現地調査を踏まえた御意見に対する 事業者等の考え方

西大路駅のバリアフリー化事業の考え方

1 券売機

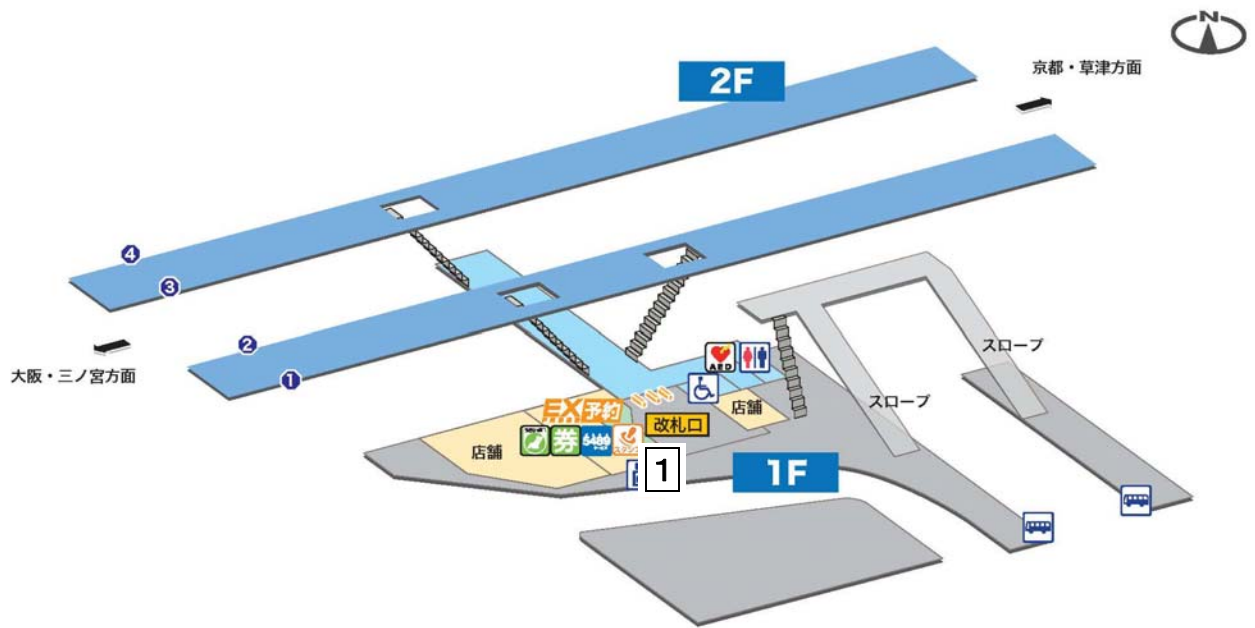
御意見	回答内容
1	足元の蹴込みが少なく、足が強直な人などにとって使いにくい。	今回のバリアフリー整備で、北側駅舎にて移動等円滑化基準に基づく整備を行う予定です。南側駅舎の改良については、京都市と協力して、引き続き検討していきます。
2	車いす利用者では手が届かない。	
3	車いす利用者の目線からでは液晶パネルが見えない。	
4	指定・定期申込台が高く、車いす利用者には使いづらい。	
5	精算機の位置が高く、車いす利用者には使いづらい。	
6	コインロッカーの案内位置にコインロッカーがない。	
7	多言語表記がない。	
8	音声案内がない。	
9	誘導ブロックの上に定期券購入等の記入台がある。	
10	券売機前・みどりの窓口付近の誘導ブロックがごちゃごちゃしている。	
11	点字案内表示板へのブロックが警告ブロックのみで誘導ブロックがない。	当社の基準に基づき整備しておりますが、いただいた御意見は今後の参考にさせていただきます。
12	点字案内表示板の点字がすり減っており、読みにくい。	今回のバリアフリー整備で、移動等円滑化基準に基づき、音声案内の整備を検討していきます。

2 路線案内図・料金表

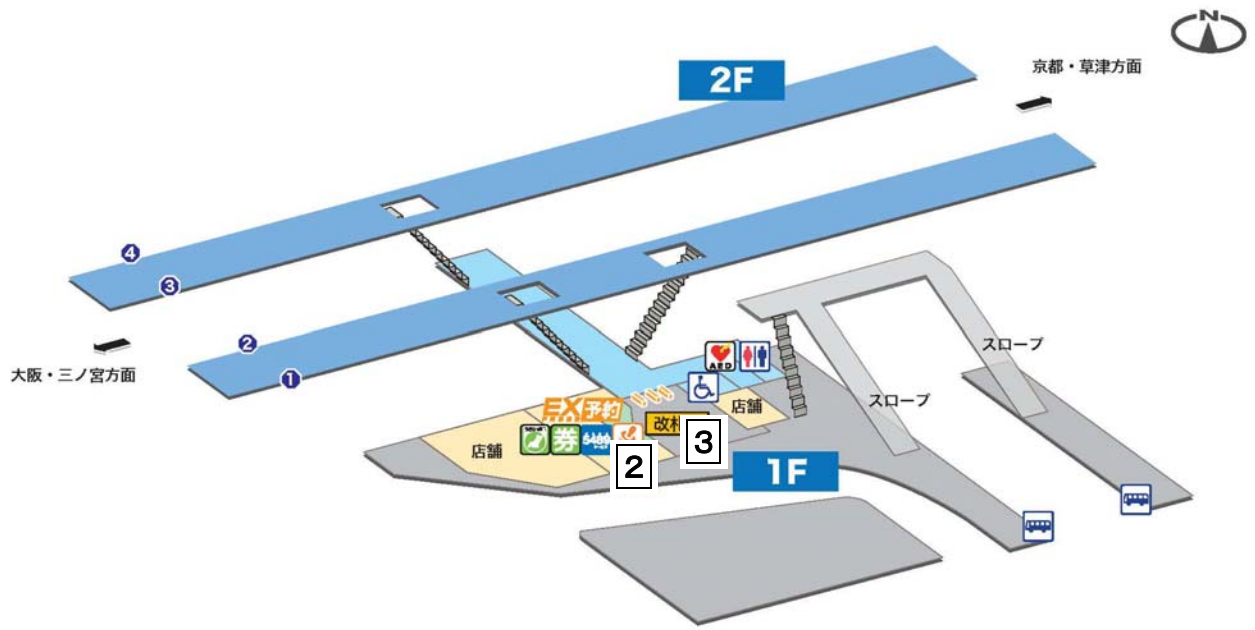
御意見	回答内容
1	行先の駅を探すのに苦労する。	当社の基準に基づき整備しておりますが、いただいた御意見は今後の参考にさせていただきます。
2	位置が高く見にくいいため、券売機の横に見やすい表示がほしい。	
3	多言語表記がない。(英語は一部のみ)。	
4	地下鉄のように駅に番号をつけたほうがいい。	今後、駅ナンバーについては計画的に実施していきます。
5	字が小さくて読みにくい。	当社の基準に基づき整備しております。限られたスペース内での情報提供を行っているため、文字の拡大は困難です。
6	全体的に照明が暗い。	必要な照度は確保しておりますが、いただいたご意見は今後の参考にさせていただきます。

御意見	回答内容
1	案内所に「耳マーク」を設置してほしい。	当社の基準に基づき整備しておりますが、いただいた御意見は今後の参考にさせていただきます。
2	IC専用が多すぎるため、切符と併用できる改札機も増やしてほしい。	御利用状況から設置数を判断しておりますので、御理解をお願いします。
3	駅員が旅客対応していると、幅広改札口が通りにくいいため、幅広改札口を増やしてほしい。	今回のバリアフリー整備で、北側駅舎にて移動等円滑化基準に基づく整備を行う予定です。南側駅舎の改良については、京都市と協力して、引き続き検討していきます。
4	道路から改札口への段差をなくしてほしい。	京都市と協力して今後改善を検討していきます。

4 トイレ

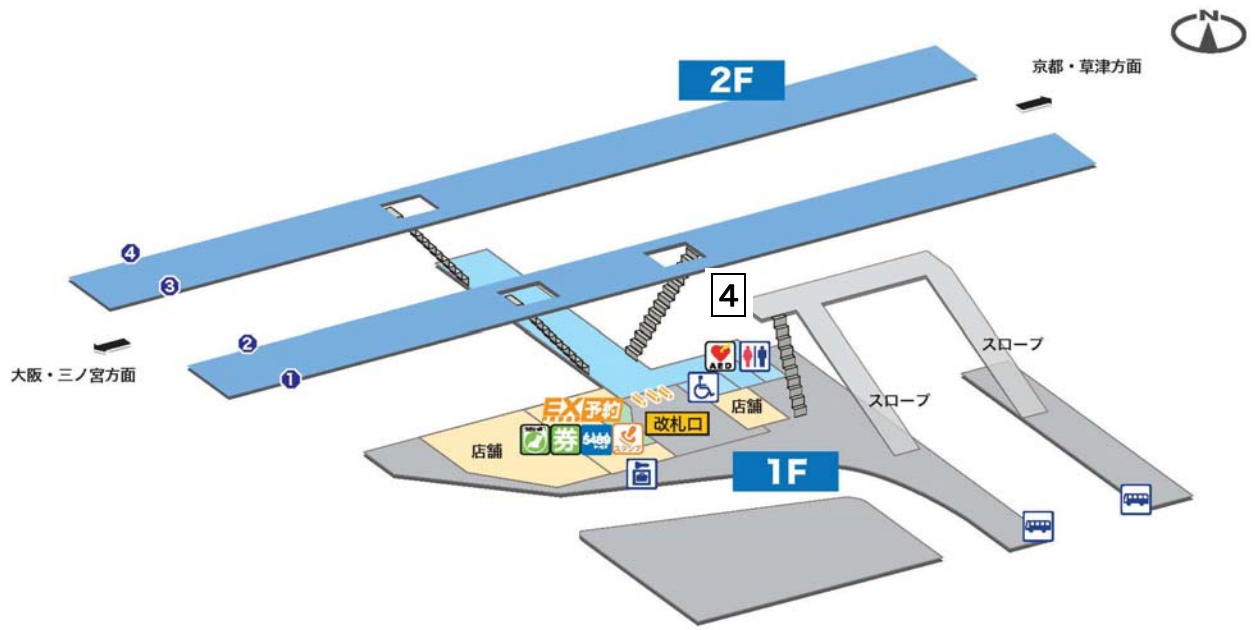
御意見	回答内容
1	一般用トイレの2つのうち1つを洋式にしてほしい。	トイレの洋式化については、計画的に実施していきます。
2	多機能トイレを改修してほしい。	
3	オストメイトの設備が古い。	
4	改札外の点字案内板にはトイレが記載されているが、トイレまでの誘導ブロックがない。	
5	トイレ入口に音声案内がない。	
6	車いすが入りにくく、転回しづらい。	
7	多機能トイレの開閉ボタンが低い位置にあるため、視覚障害者には分かりにくい。	
8	照明を自動にしてほしい。	
9	子どもを立たせたままおむつ替えできるフットスタンドやおむつ入れを設置してほしい。	
10	女子トイレのベビーシートが古くてぐらぐらしている。	
11	女子トイレにベビーチェア（抱っこママ用）をつけてほしい。	
12	柱により通路がせまくなっていて入りにくい。	当社の基準に基づき整備しておりますが、いただいた御意見は今後の参考にさせていただきます。
13	臭いが気になる。	
14	温水洗浄便座がない。	
15	トイレの入口が暗い。	新幹線の柱であり、構造上撤去できないものです。御不便をお掛けしますが、御理解をお願い致します。
		トイレの改良については計画的に実施していきます。
		必要な照度は確保しておりますが、いただいた御意見は今後の参考にさせていただきます。

5 通路

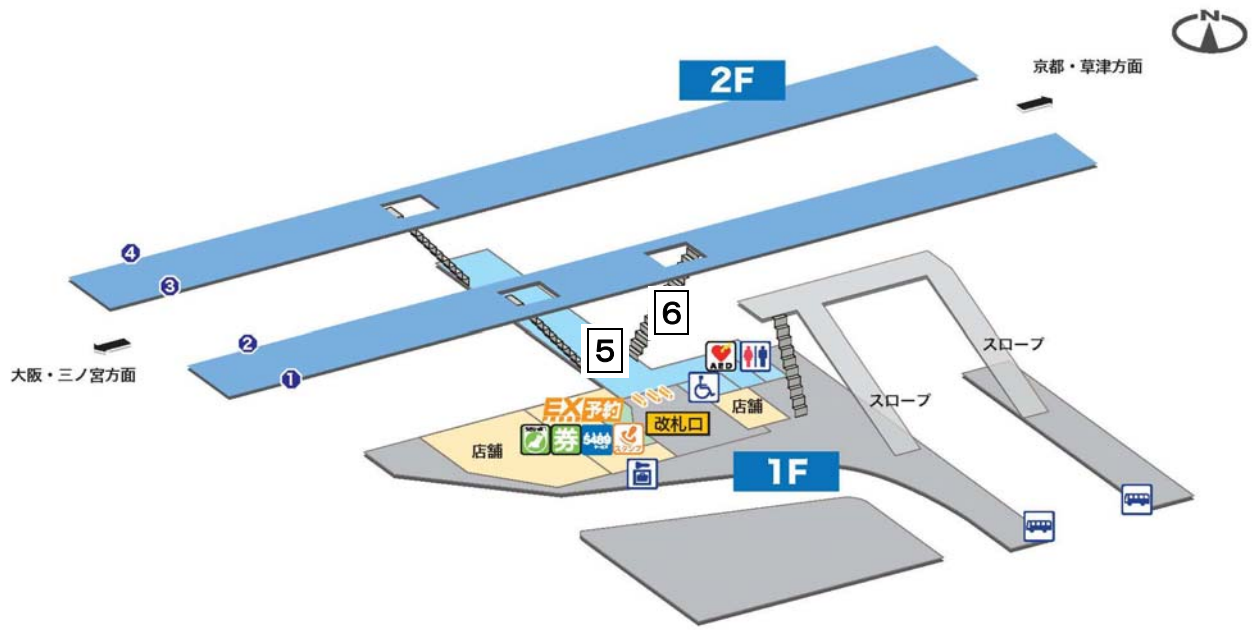
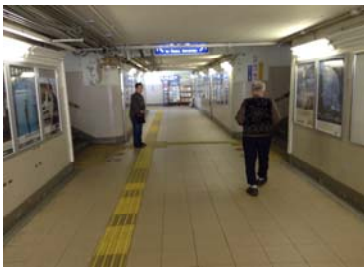
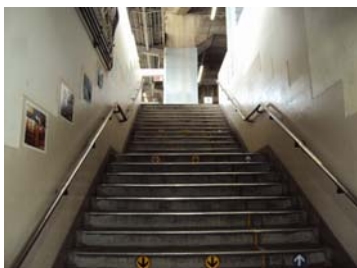
御意見	回答内容
1	京都・草津方面への通路の幅が狭い。	構造上、幅員を広げることが困難であり、現時点で拡幅の予定はありませんが、今回の北側駅舎の整備により流動の分散が図れるものと考えております。
2	天井，壁の塗装を新しくしてほしい。	現在のところ補修予定はありませんが、定期的に検査を実施し、計画的な補修を行っていきます。
3	床が滑りやすい。	
4	ホームへの案内板が見えにくい。	当社の基準に基づき整備しておりますが、いただいた御意見は今後の参考にさせていただきます。

御意見	回答内容
1	エレベーターを設置してほしい。	南側駅舎、既設階段の改良について京都市と協力して引き続き検討していきます。

7 ホーム (京都・草津方面)

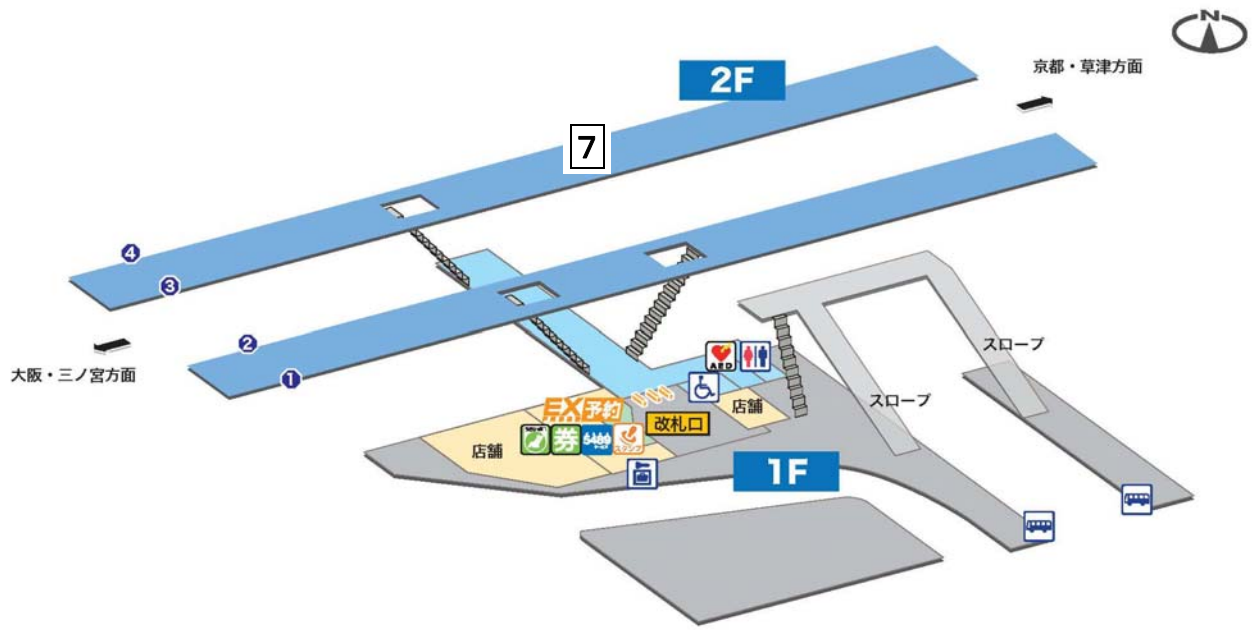
御意見	回答内容
1	ホームドアを設置してほしい。	ホームドアについては、設置基準に基づき、1日当たりの乗降人員が10万人以上の駅から優先的に整備しており、西大路駅については現時点で設置計画はございません。
2	階段の両脇通路が狭い（約1.5m）ため、乗車位置をずらせないか。	列車の停止位置をずらしても、階段両脇での乗降を無くすことはできないため、なるべくホーム幅員の広い箇所での乗車をお願いします。
3	エレベーターを設置してほしい。	南側駅舎、既設階段の改良について京都市と協力して引き続き検討していきます。
4	ホームの幅が狭い。特に視覚障害者の移動が危険である。	ホームの拡幅については現時点で計画はございませんが、今回の北側駅舎の整備により流動の分散が図れるものと考えております。
5	屋根が4～5両分しかないため、延伸してほしい。	今回のバリアフリー整備で屋根の延伸を検討していきます。
6	屋根のない部分にスピーカーがなく、音声案内等が聞こえない。	今回のバリアフリー整備で、移動等円滑化基準に基づく音響案内の整備を検討していきます。
7	ホーム上に誘導ブロックを設置してほしい。	今回のバリアフリー整備で、移動等円滑化基準に基づく整備を検討していきます。

8 階段（大阪・三ノ宮方面）

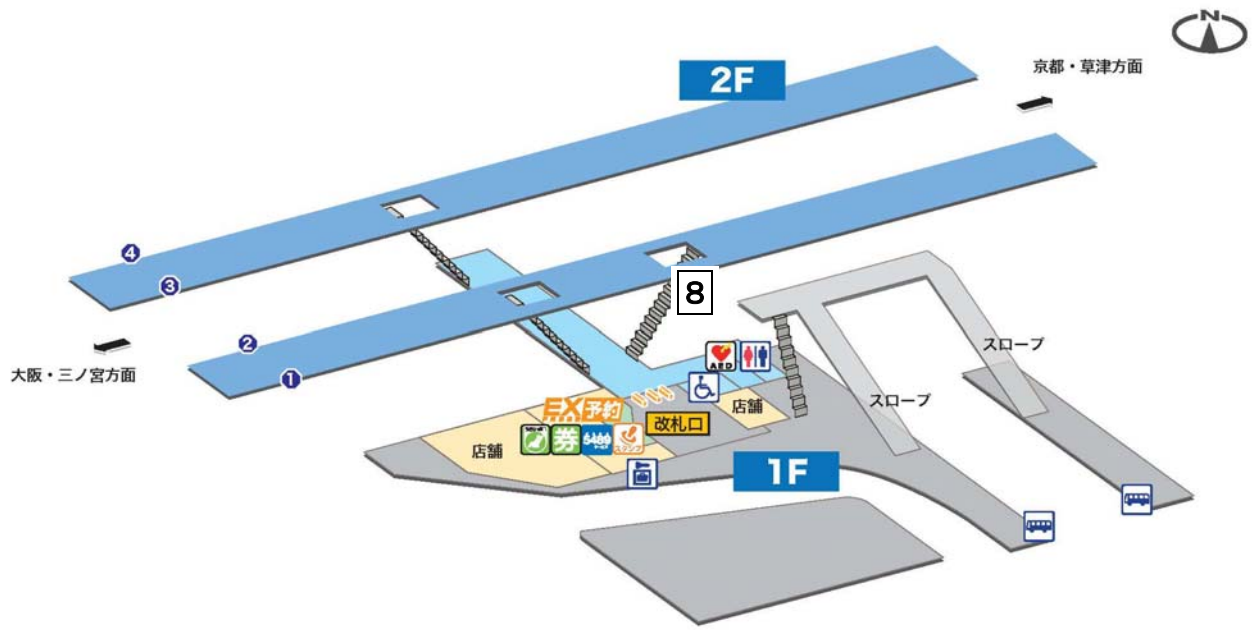
御意見	回答内容
1	ホーム幅が狭い。	ホームの拡幅については現時点で計画はございませんが、今回の北側駅舎の整備により流動の分散が図れるものと考えております。
2	壁の塗装を新しくしてほしい。	現在のところ補修予定はありませんが、定期的に検査を実施し、計画的な補修を行っていきます。
3	大雨時、雨水があふれる。	
4	2段手すりがない。	今回のバリアフリー整備で、移動等円滑化基準に基づき、2段手すりの整備を検討していきます。
5	手すりの裏に点字がある。

9 ホーム（大阪・三ノ宮方面）

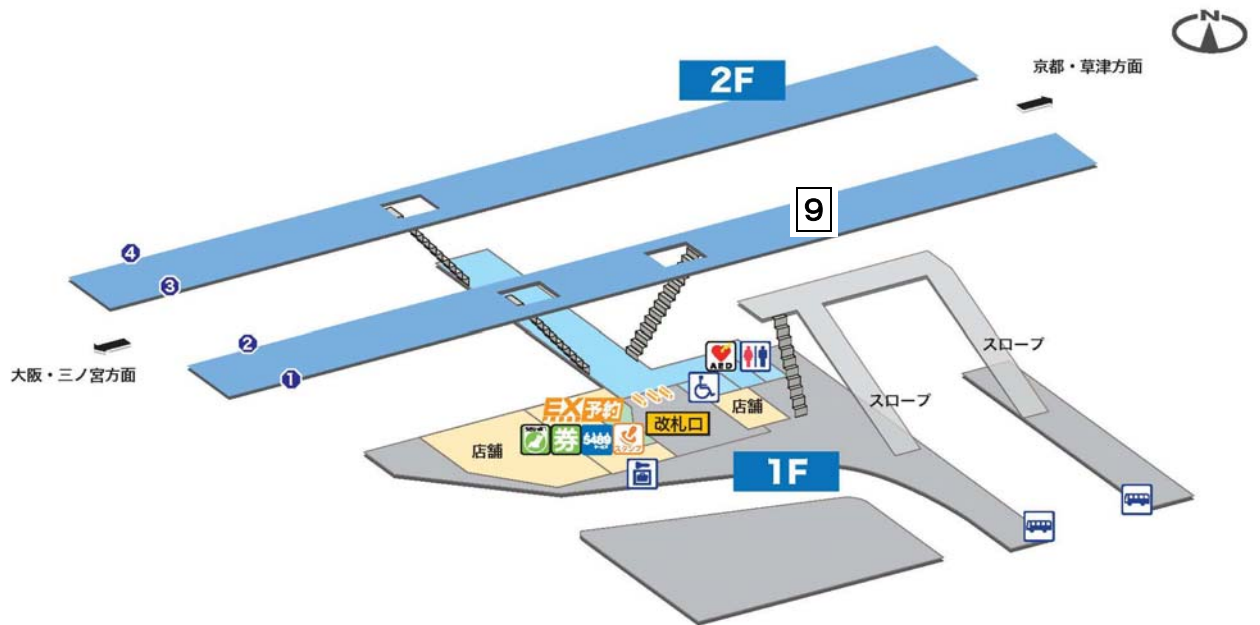
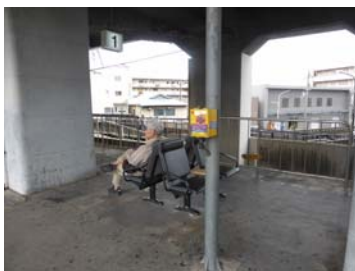
御意見	回答内容
1	屋根を東側に延長してほしい。	今回のバリアフリー整備で屋根の延伸を検討していきます。
2	ホームに屋根がない。	
3	東側階段前の誘導ブロックの設置位置が間違っている。	今回のバリアフリー整備で改修を検討していきます。
4	内方線ブロックがない。	今回のバリアフリー整備で、内方線ブロックの整備を検討していきます。
5	優先座席付近にベンチを設置してほしい。	ホームベンチについては、お客様の流動並びにホーム幅員を考慮して配置しています。
6	ホームに段差がある。	今回のバリアフリー整備で、ホームの一部の段差解消・補修を検討していきます。
7	ホーム舗装が劣化しており全体的に凸凹している。	
8	水たまりが多い。	
9	新設するこ線橋に合わせて、車両の停止位置をもっと東側にしてほしい。	今回のバリアフリー整備で停止位置の変更を検討していきます。
10	バリアフリー経路にしては幅員が狭い。	ホームの拡幅については現時点で計画はございませんが、今回の北側駅舎の整備により流動の分散が図れるものと考えております。
11	ホーム階段付近上部で雨水がもれる。	現在のところ補修予定はありませんが、定期的に検査を実施し、計画的な補修を行っていきます。
12	柱が障害になっている。	新幹線の柱であり、構造上撤去できないものです。御不便をお掛けしますが、御理解をお願い致します。
13	階段位置を知らせる音声案内(チャイム)を設置してほしい。	今回のバリアフリー整備で、移動等円滑化基準に基づく音響案内の整備を検討していきます。

10 新設駅舎について

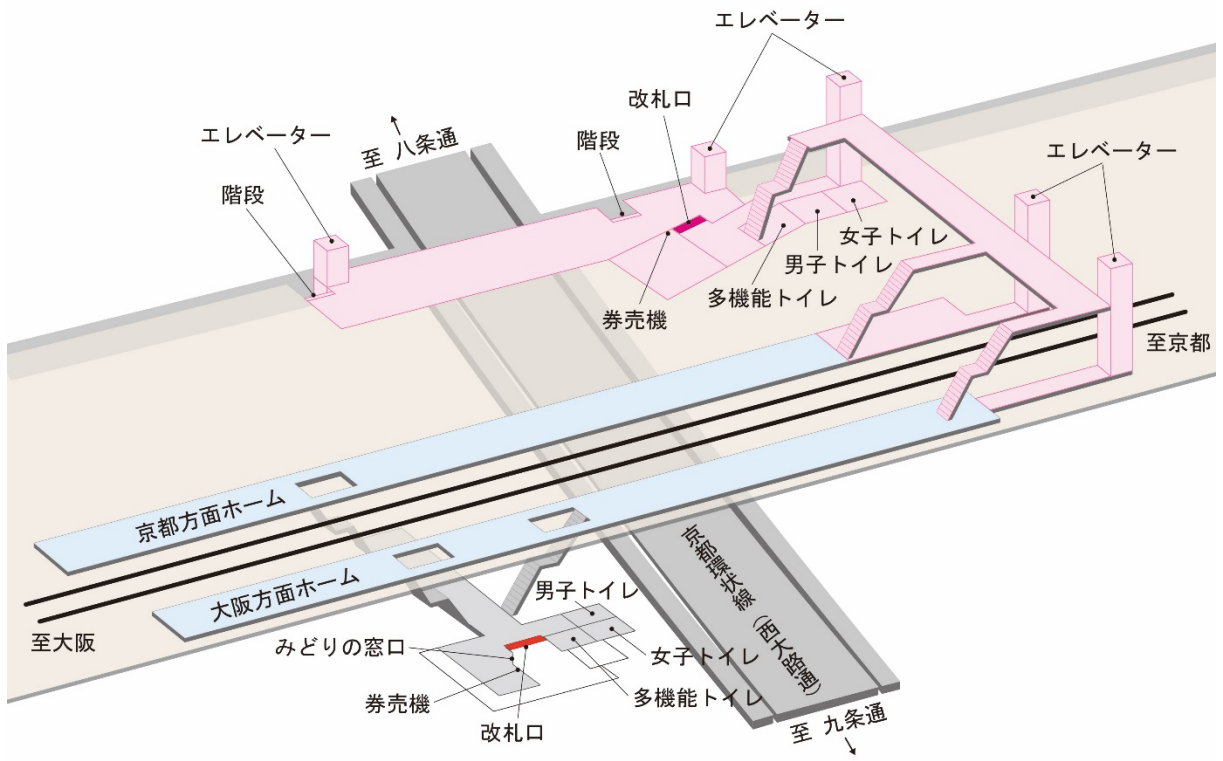
御意見	回答内容
1	新設駅舎はホームまでの距離が長く、バス停（西大路八条）からも遠い。	新設駅舎からホームまでの通路は距離が長く御不便をお掛けするものの、バリアフリー経路としては安全上適切と考えております。
2	大阪・三ノ宮方面の階段を1箇所にし、上り下りのエスカレーターを設置してほしい。	南側駅舎、既設階段の改良について京都市と協力して引き続き検討していきます。
3	京都・草津方面は、上り下りのエスカレーターまたはエレベーターを設置してほしい。	
4	京都・草津方面ホームにエレベーターを設置し、大阪・三ノ宮方面ホームは階段を1つにしたうえでエレベーターを設置してほしい。	
5	北改札ができるなら、車両の停止位置を東側にしてほしい。	
6	エレベーターの設置をもう少し西にしてほしい。	新幹線高架橋に支障しない範囲で最大限西側に設置する計画としております。
7	新改札口は歩行不自由者が利用するには遠くなる。	今回のバリアフリー整備に合わせて停止位置の変更を検討していきます。
8	新設こ線橋への誘導ブロックをホームに設置してほしい。	今回のバリアフリー整備で、移動等円滑化基準に基づく整備を検討していきます。

1 七条通

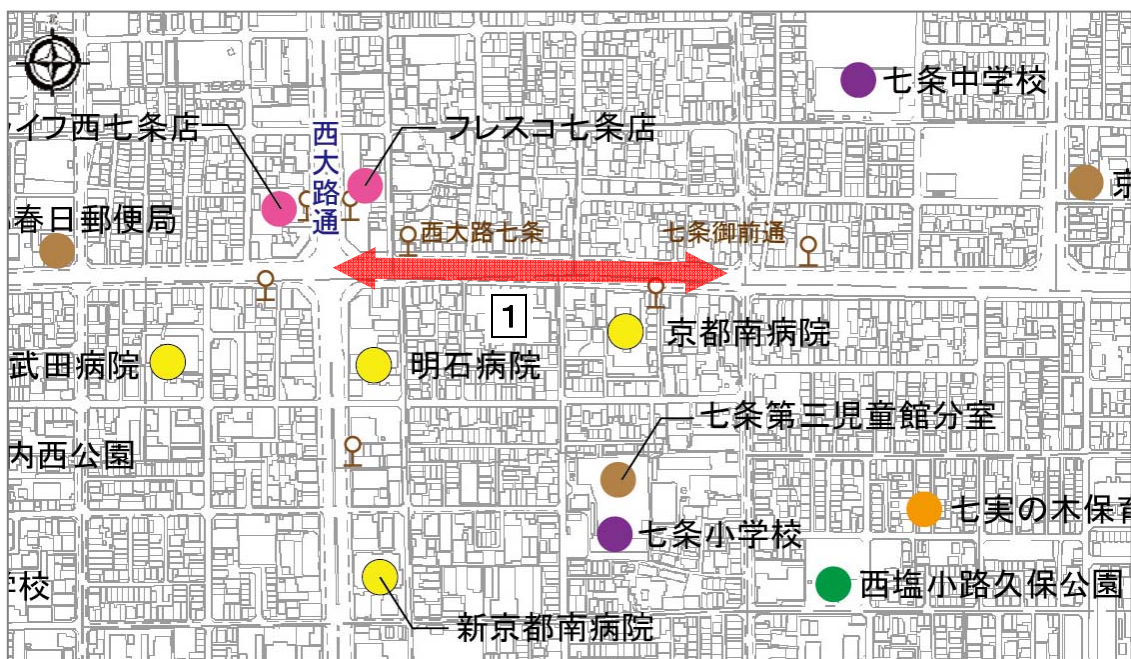
御意見	回答内容
1	街路樹により、歩道が盛り上がっている。	日常の維持管理業務の中で対応策を検討します。
2	植樹ますが根上がりしている。	
3	京都信用金庫前の舗装が凹んでいる。	道路特定事業計画においても対策を検討するとともに、現場調査を行い、必要な補修を順次進めてまいります。

御意見	回答内容
4	歩道に勾配がある。	道路特定事業計画の策定時に検討します。
5	歩道をセミフラットにするとともに、自転車通行環境整備事業との連携が必要である。	
6	乗り入れ部に勾配がある。	
7	細街路との交差点部において、歩道切り下げ部の段差が大きい。	
8	街路樹基礎部のブロックをコンパクトにしてほしい。	植樹柵については街路樹の育成に必要な大きさを確保したのとなっており、御理解をお願いいたします。
9	マンホールが障害となっている。	当該箇所においては横断歩道接続部に該当する為、「道路の移動等円滑化整備ガイドライン」に基づき、誘導ブロックの設置は必要と考えます。誘導ブロックの配置につきましては、道路特定事業計画の策定時に検討します。
10	誘導ブロックは不要ではないか。	
11	自転車交通量が多く、危ない。	自転車は「軽車両」に含まれるため原則として「車道通行」等の交通ルールを遵守する必要があるため、歩道上の自転車走行が認められる場合であっても「徐行」しなければなりません。歩行者の安全を確保するために、自転車のルール・マナーの周知徹底に今後も取り組んでいきます。
12	植樹ますに柵をしてほしい。	柵の設置は歩道通行上の障害物となり、歩行空間を狭くすることとなるため、好ましくないと考えております。
13	インターロッキングがガタついている。	再度調査を行ったところ大きながたつきは確認できませんでしたが、今後、道路特定事業計画において対策を検討するとともに、引き続き日常確認を行い、必要に応じて補修を進めてまいります。

2 西大路七条交差点

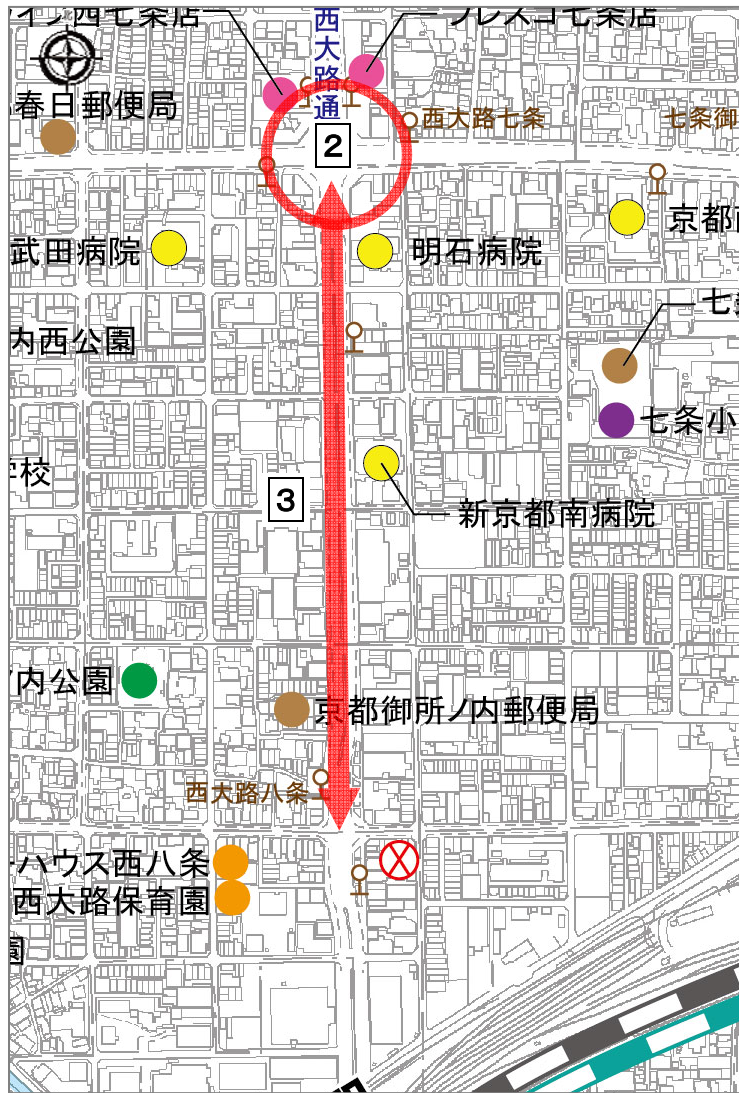
御意見	回答内容
1	乗り入れ部の勾配が大きい。	道路特定事業計画の策定時に検討します。
2	西大路通がかまぼこ状に隆起しているので、排水性舗装によりフラット化してほしい。	交差点部の全面改修は、多額の予算が必要となり、厳しい財政状況のもと実施することは困難であります。
3	舗装工事した所のつぎ目が段差になっている。	舗装の継ぎ目の段差を完全に無くして施工することは大変困難です。今後、段差によって振動等が発生する状況となった場合、必要な補修を行ってまいります。
4	歩道に大きな水たまりができる。	道路特定事業計画においても対策を検討するとともに、現場調査を行い、必要な補修を順次進めてまいります。

御意見	回答内容
1	乗り入れ部の勾配が大きい。	道路特定事業計画の策定時に検討します。
2	交差点やバス停に誘導ブロックがない。	
3	歩道に凹凸があり、穴も開いている。	
4	街路樹基礎部のブロックをコンパクトにしてほしい。	植樹柵については街路樹の育成に必要な大きさを確保したのとなっておりますので、御理解をお願いいたします。
5	信号柱(電柱)が歩道の真ん中にあり、障害となっている。	信号柱から歩車道境界までの必要な幅員は確保されていますが、関西電力が電柱を移設する場合には、関係機関で協議のうえ設置位置を検討します。

8 九条通

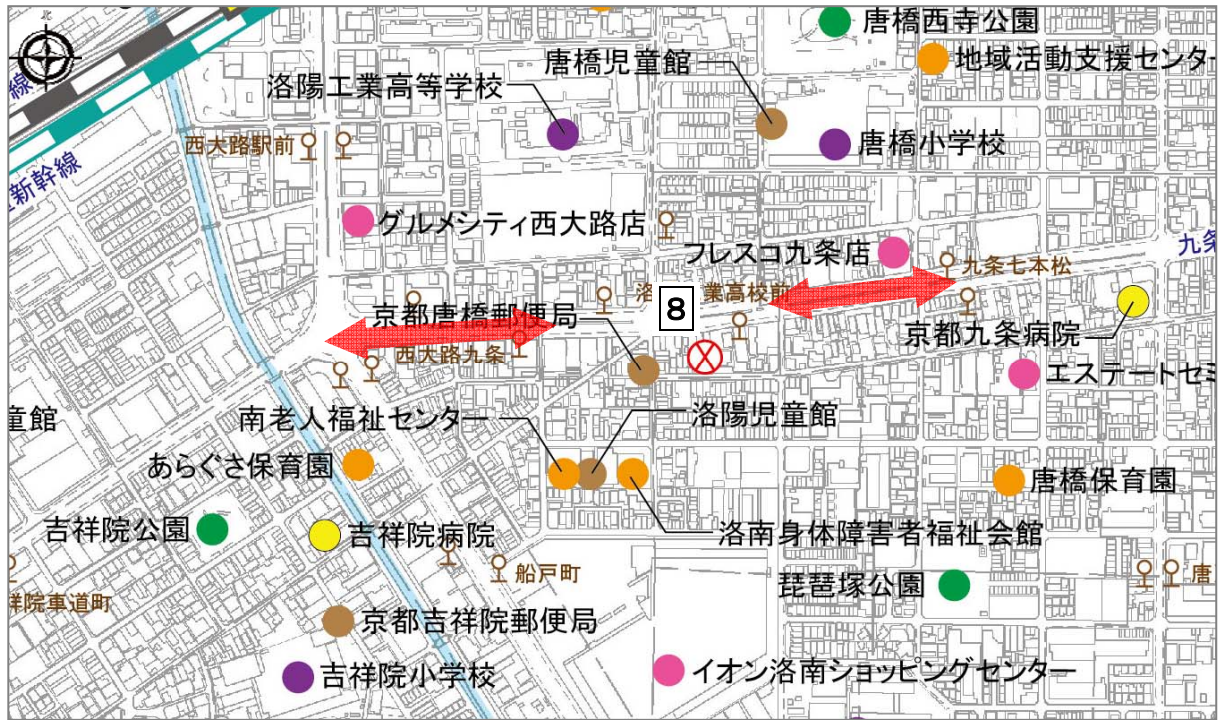
御意見	回答内容
1	植栽帯が、5cm 以上下がっており、車いすの脱輪の恐れがある。	植栽帯の土は、機能上、歩道の路面より少し下がった位置で仕上げています。また、経年によりその段差は変化することもあります。当該箇所については、必要に応じて注意喚起を促す表示等検討していきます。
2	歩道の中央に標識や電柱があり、障害になっている。	無電柱化事業区間につき電柱は撤去される予定です。 標識については、状況を確認し、「移動等円滑化整備ガイドライン」に基づき必要に応じて対策を検討していきます。
3	電気の化粧蓋がガタついている。	電線共同溝の電力柵蓋につきましては、道路利用者が安全に通行できるよう必要に応じて対処していきます。
4	電力会社の地上器により幅員が狭くなっている。	地上器は無電柱化のため、現在の位置に必要な施設となります。 状況を確認し、「移動等円滑化整備ガイドライン」に基づき必要に応じて対策を検討していきます。
5	誘導ブロック上にはみ出して車が駐車されている。	京都市と国で連携して、店舗等に駐車位置の指導をしていきます。
6	歩道の切り下げが不要な箇所が多数ある。	状況を確認し、「移動等円滑化整備ガイドライン」に基づき必要に応じて対策を検討していきます。
7	バス停西側の誘導ブロックのあるところに、大きな水たまりができる。	通行に支障のないよう必要に応じて対処していきます。
8	歩道橋の橋脚が歩道の真ん中にあり、車イスと自転車がすれ違えない。	フレスコ前の国道 171 号唐橋横断歩道橋が唐橋小学校の指定通学路になっていることや自転車の利用実態等ふまえ、今後、当該箇所の道路利用環境のあり方について関係機関等と調整していきたいと考えています。
9	フレスコへの乗入れ部のブロックががたついている。	状況を確認し、通行に支障がある箇所について対処していきます。
10	新鮮激安市場前に、買物客の路上駐輪が多い。駐輪場はあるが狭く、店外に歩道駐輪禁止の張り紙等の啓発物はない。	京都市と連携し、駐輪場に駐車をするように指導していきます。
